RESOLUCIÓN DGEN No. 20227000300 de 18 JUL. 2022

Por medio de la cual se resuelve un recurso de reposición y se otorga una licencia ambiental

Figura 1. Ubicación del título minero HIE- 08022X en relación al polígono de la resolución 222 de 1994 para el municipio de Tocancipá.

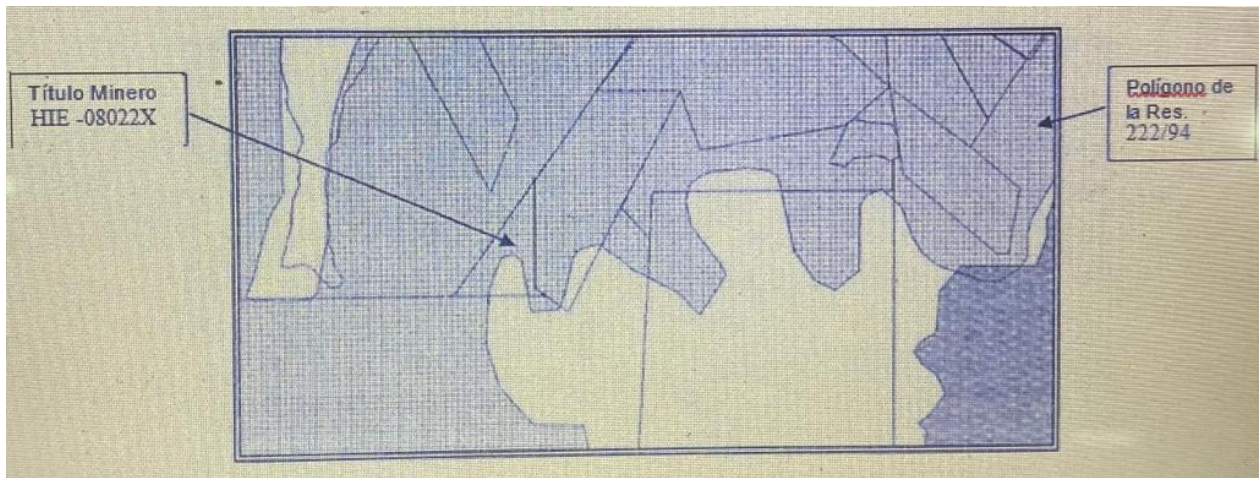
- *El área del Contrato minero HIE- 08022X no hace parte de alguno de los Distritos de Manejo Integrados, DMI declarados por la Entidad Ambiental.*
- *El área del Título minero HIE- 08022X no hace parte de la Zona de Reserva Forestal Protectora y Productora de la Cuenca Alta del Río Bogotá según la Resolución 138 de 31 de enero de 2014 (Ver Figura 2).*

Figura 2. Ubicación del Título minero en ZRFP Cuenca alta del Río Bogotá

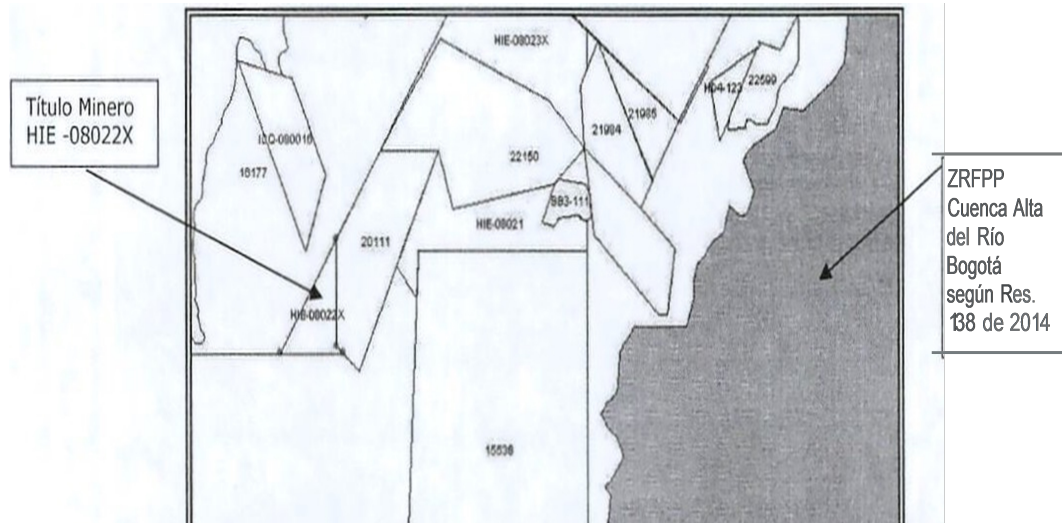
Que, con fundamento en los informes técnicos citados, se logra evidenciar que el área del Título minero HIE- 08022X para la fecha de expedición del acto administrativo que negó la licencia ambiental, esto es el 3 de febrero de 2014, no se encontraba dentro de la Zona de Reserva Forestal Protectora y Productora de la Cuenca Alta del Río Bogotá, pues la misma había sido realinderada por Ministerio de Ambiente y Desarrollo Sostenible mediante la Resolución 138 de 31 de enero de 2014, y realizado el cruce cartográfico se logra determinar técnicamente que el título minero HIE-08022X no se encontraba inmerso dentro de esa determinante ambiental.

Mapa No. 3. Zonificación ambiental Contrato de Concesión No. HIE-08022X y ortofoto de 2017

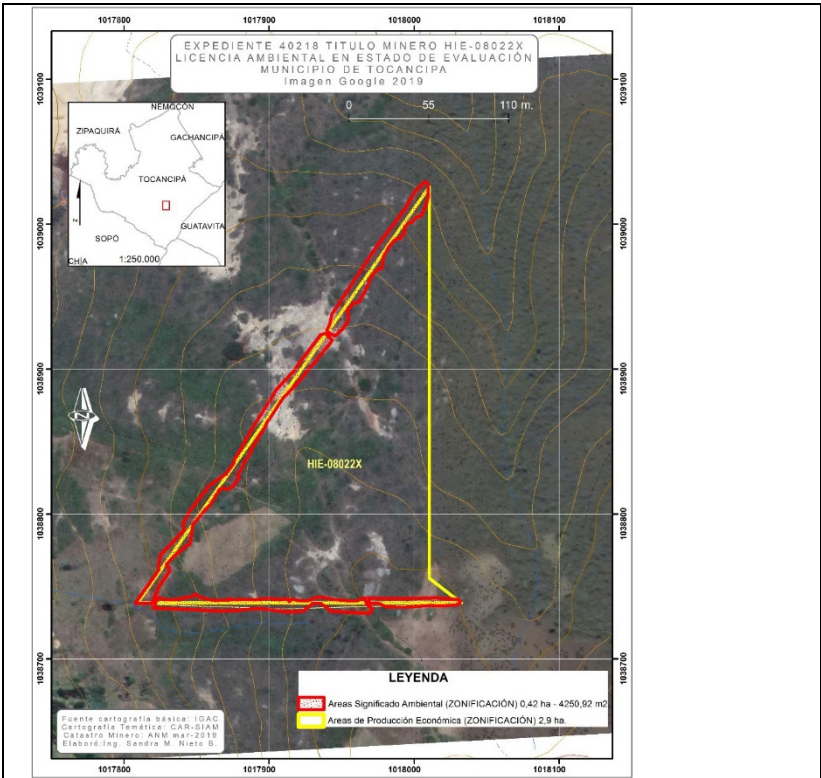
La información debe ser ajustada y complementada.
Capítulo 6. Zonificación ambiental	
Zonificación ambiental	Resumen del documento sometido a evaluación
	En este capítulo indicó, que a través de cartografía temática de la línea base ambiental (plano 11) se definieron dos categorías de sensibilidad ambiental:

2. Áreas de producción económica
	Se consideraron áreas aptas para la producción económica aquellas que cuentan con un potencial minero para la explotación de arenas de cante, que se encuentran cubiertas con una vegetación secundaria resultado de la intervención antrópica, igualmente son zonas geotécnicamente estables. Igualmente, no se cuenta con zonas de asentamientos humanos y/o infraestructura física, social y/o de importancia histórica y cultural.
	Consideraciones técnicas CAR
	La propuesta de zonificación ambiental, no indicó los grados de sensibilidad ambiental frente a la realización de actividades mineras de cada una de las categorías propuestas, tampoco se cuantifica el área de cada categoría. Se realizó el análisis de la zonificación presentada, y según la Mapa No. 3, el área de “especial significado ambiental” se encontró por fuera del área del Contrato de Concesión y toda el área del contrato se identificó como área de producción económica con un total de 2,9 Ha, sin embargo, en el AID se definió una extensión de 2,69 Ha, por tanto, se presentan inconsistencias en la propuesta de zonificación. La información debe ser ajustada y complementada.

Mapa 8. Resolución 1499 de 2018 y área del Contrato de Concesión HIE-08022X.
Fuente: Cartografía CAR, 2021. **Elaboró:** Yenny Talero, 4 de junio de 2021

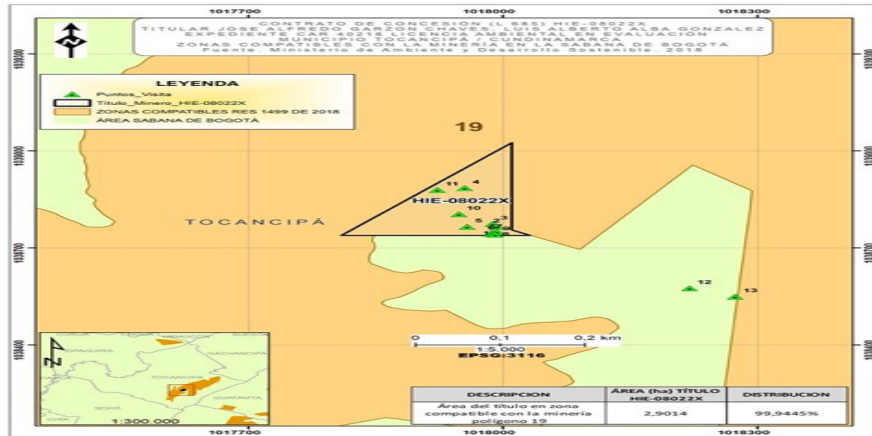
El área del contrato de concesión No. HIE-08022X, se encuentra ubicado en el municipio de Tocancipá jurisdicción de Cundinamarca, dicho municipio se encuentra dentro de la zona de manejo especial de la Sabana de Bogotá, reglamentada mediante la Resolución MADS No. 2001 de 2016, modificada mediante Resolución MADS No. 1499 de 2018; tras la revisión de las zonas compatibles con minería se evidenció que el 100% del área del Contrato de Concesión, se encuentra dentro del polígono 19 autorizado en Tocancipá

Mapa 1. Planeamiento minero etapa 1.

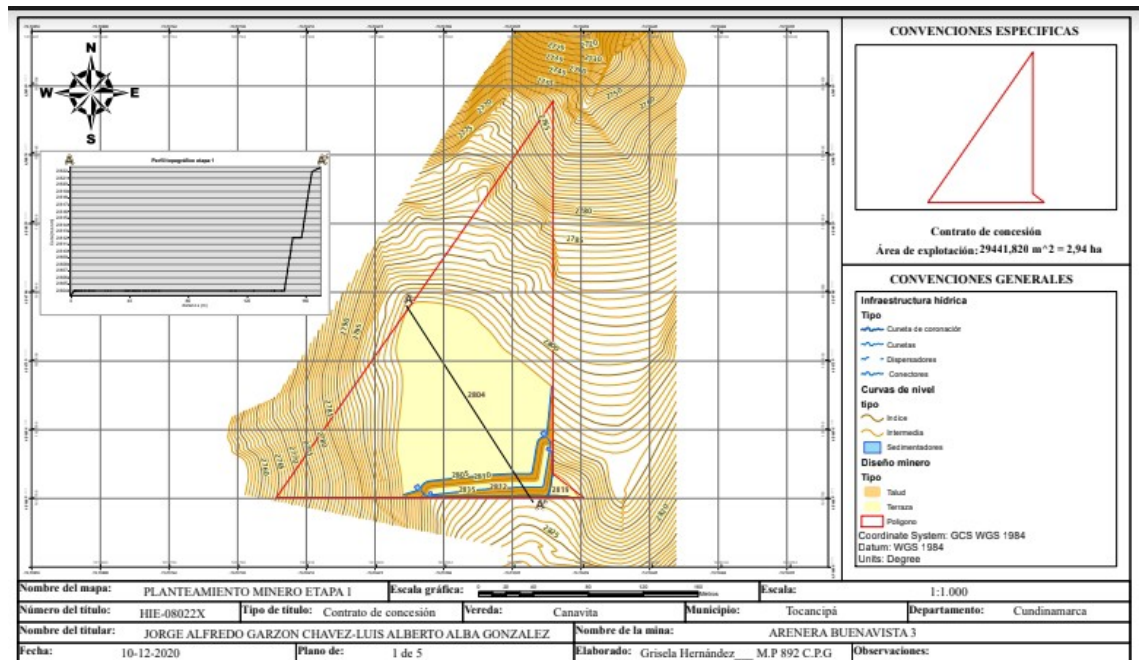
- De acuerdo por la sociedad titular en el folio 715 del documento radicado No 20211017662 del 25 de febrero de 2021, el planeamiento minero se ajustó en el estudio debido a que en el EIA presentado, estaba integrado con otros títulos aledaños del mismo titular... se decidió desarrollar el planeamiento minero solo para el título, de acuerdo con el PTO aprobado y con los años que le restan al título que son 18 años; se realizó una proyección de la explotación por dieciséis años (16) para la extracción de Arena de cantera alrededor de 533.000 metros cúbicos; el programa de desarrollo minero se programó en dos etapas denominadas Etapa 1 y Etapa 2 (Diseño plasmado en los mapas 1 de 5 escala 1:1000 denominado Planteamiento minero etapa I, mapa 2 de 5, escala 1:1000 denominado planteamiento minero etapa 2 contrato de concesión HIE-08022X), que se explican a continuación: “la etapa 1, iniciará la explotación minera por la parte mas alta del macizo conformado por las areniscas de la Fm Arenisca Tierna y FM Arenisca de labor, en donde se construirá el primer talud entre las cotas 2822 msnm y 2812 con 10 metros de altura y direcciones E-W y N10E y luego se construirá otro talud entre las cotas 2812 msnm y 2805 msnm y 2804 msnm (Siete metros de altura con bermas de 5 metros de ancho y 60 grados de inclinación de la cual se extraerán 90246 metros cúbicos. De la cota 2822 hasta la cota 2819, se conformará un alto que no se tiene en cuenta para la formación de taludes. Ver Mapa 1 a continuación y tablas 3 y 4.

Mapa 2. Planeamiento minero etapa 2.

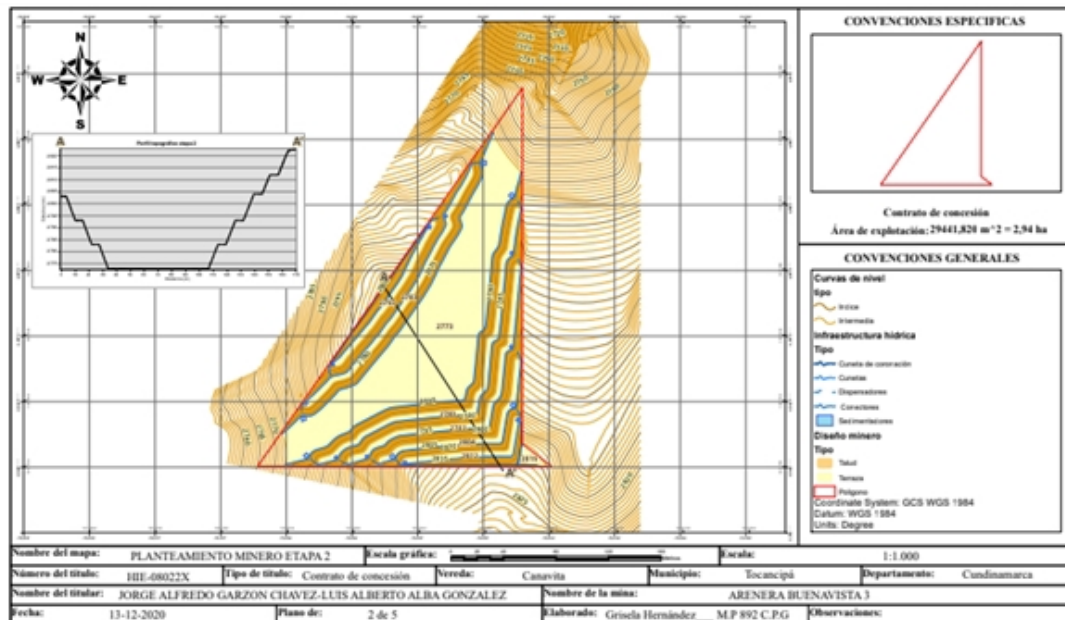
- Durante esta etapa se deberán remover 1370 metros cúbicos de suelo cuyo espesor es de 10 cms en promedio, el cual se ubicará a forma de barreras temporales y se utilizará para recubrir nuevamente los taludes, en el plan de cierre y abandono se mostrará el avance. Los taludes de esta conforman el frente 1.

- La segunda etapa se inicia al 4to año de la operación hacia el costado noroccidental del título en donde se iniciará la excavación en la cota 2804 y se conocerá como frente 2, con taludes de dirección N45E. En el frente 1 también se iniciará en la cota 2804 continuando con la tendencia de los taludes de la etapa 1, así se continuará hasta llegar a la cota 2773 o cota mínima de explotación, quedando tres (3) taludes finales en el frente 2 entre las cotas 2791 a 2773; en el frente 1 se conforman 5 taludes desde la cota 2819 a la 2772. Todos con cunetas perimetrales y dos pozos sedimentadores. Ver anexo 1 y plano 1 y 2. La duración de esta etapa es de 13 años con producciones de 30.000 durante los primeros 8 años y durante los siguientes 5 finales con 40.000. Ver mapa 2 a continuación y tabla 5.
